# ZMĚNOVÝ LIST (příloha dodatku SoD č. Spr. 2401/20'

č.: ZL23

**Stavba:** Provedení stavebních prací v rámci rekonstrukce jednací síně č.7 a jejího zázet

**Předmět změny:** Úprava trasy rozvody vody a vypuštění bidetových spršek pro veřejnost.

# ROZVOD VODY - PŘÍSOBY 1.PP

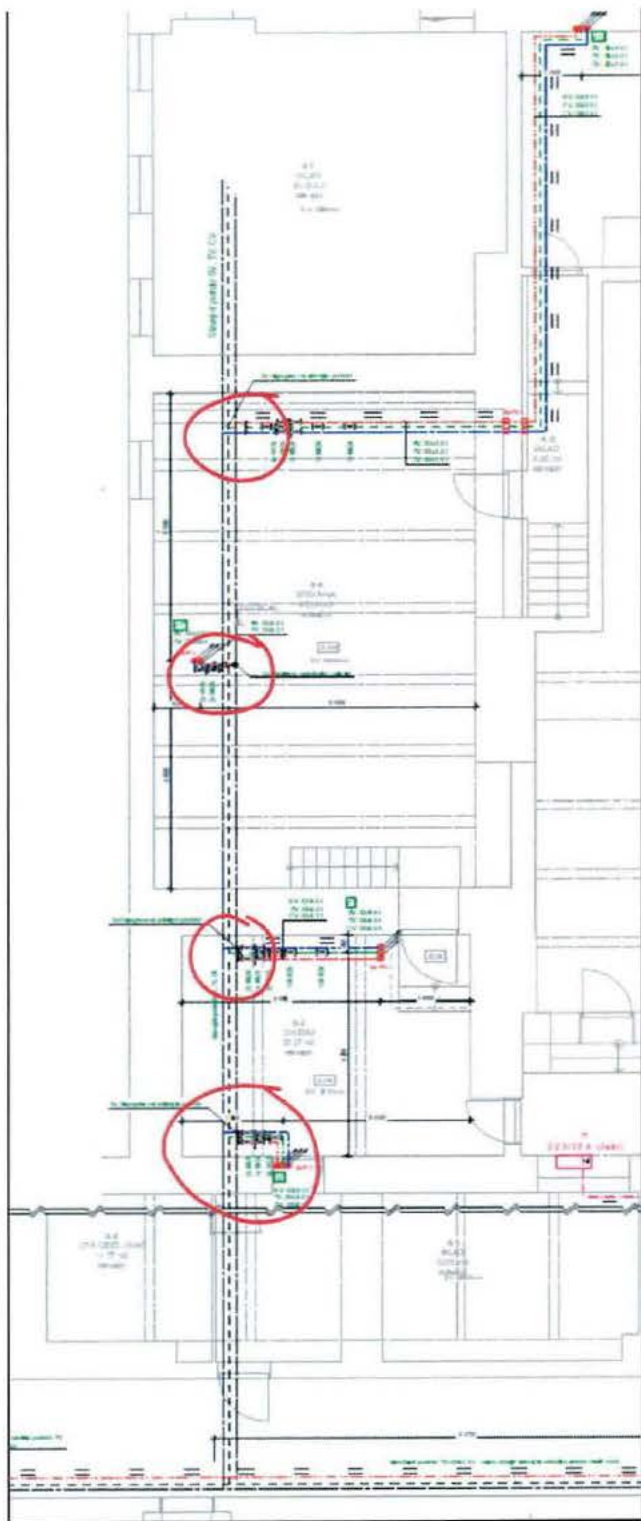
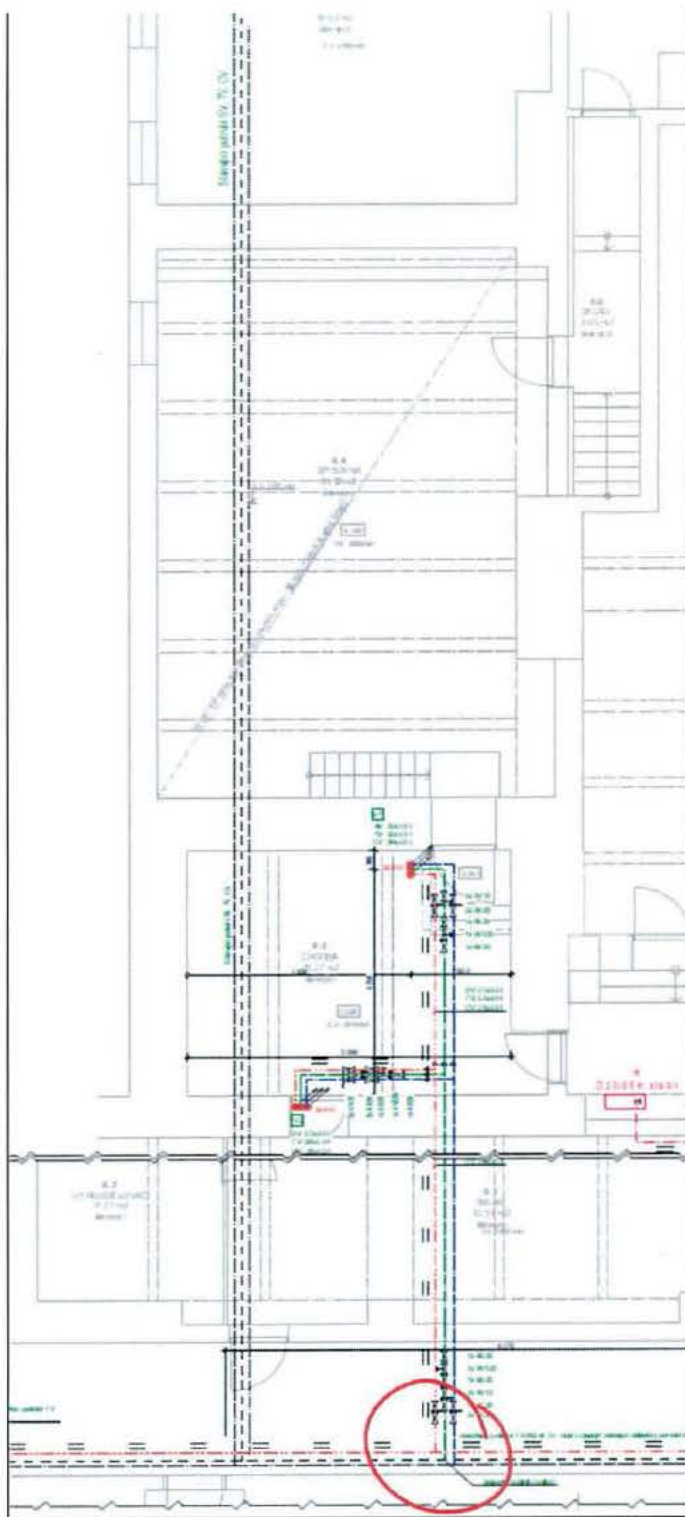
**Popis:** Úprava trasy rozvody vody v 1.PP a 1.NP a vypuštění bidetových spršek pro veřejnost.

**Důvod:** napojit na stávající potrubní trasu procházející v 1.PP pod levou částí a je nutné provést napojení až na hlavní trasu v chodbě objektu A KSO:

Původní způsob napojení na stávající trasu pod levým křídlem

Nový způsob napojení na hlavní trasu v chodbě budovy A

**Výsledek:** Přípočet vodovodního potrubí, tepelné izolace a armatur podle dodatečně zpracovaných výkresů a odpočet 10ks bidetových spršek.
